論文題目：“Estimation of Effective Prestress based on Stress-releasing Method and FEM Analysis of the Method”

◆討議 [中村聖三 (長崎大学)]

論文題目：“開床式下路トラスにおける縦桁横桁連結部の疲労き裂対策”

論文題目：“溶接継手止端部に生じる局部応力の簡易推定法の提案とそれによる疲労強度評価”

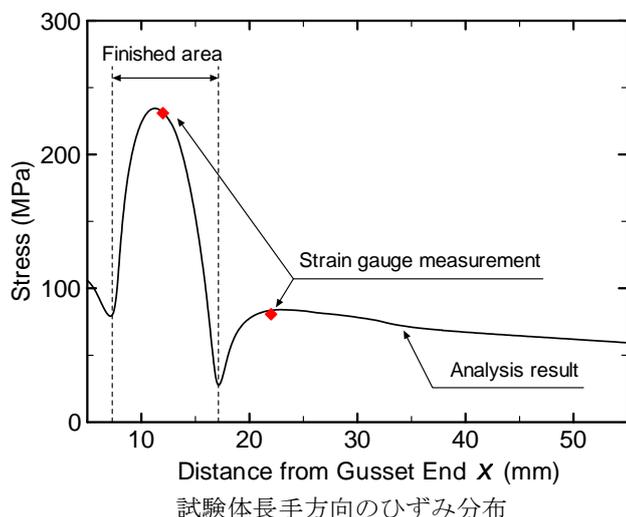
引張載荷の場合と曲げ載荷の場合で応力集中係数は同じなのでしょうか。もし異なる場合には提案手法の適用性に問題は生じないのでしょうか？

◆回答：ご指摘のとおり、引張載荷の場合と曲げ載荷の場合で応力集中係数推定式は異なる可能性が考えられます。同様のことがT字継手に対する既往の研究<sup>18)</sup>においてもいわれており、引張と曲げで異なる推定式を示しています。本研究では曲げ載荷時の応力集中係数式を示しましたが、引張に対しても同様の検討を行うことにより推定式を提案できると考えており、今後の課題とさせていただきます。
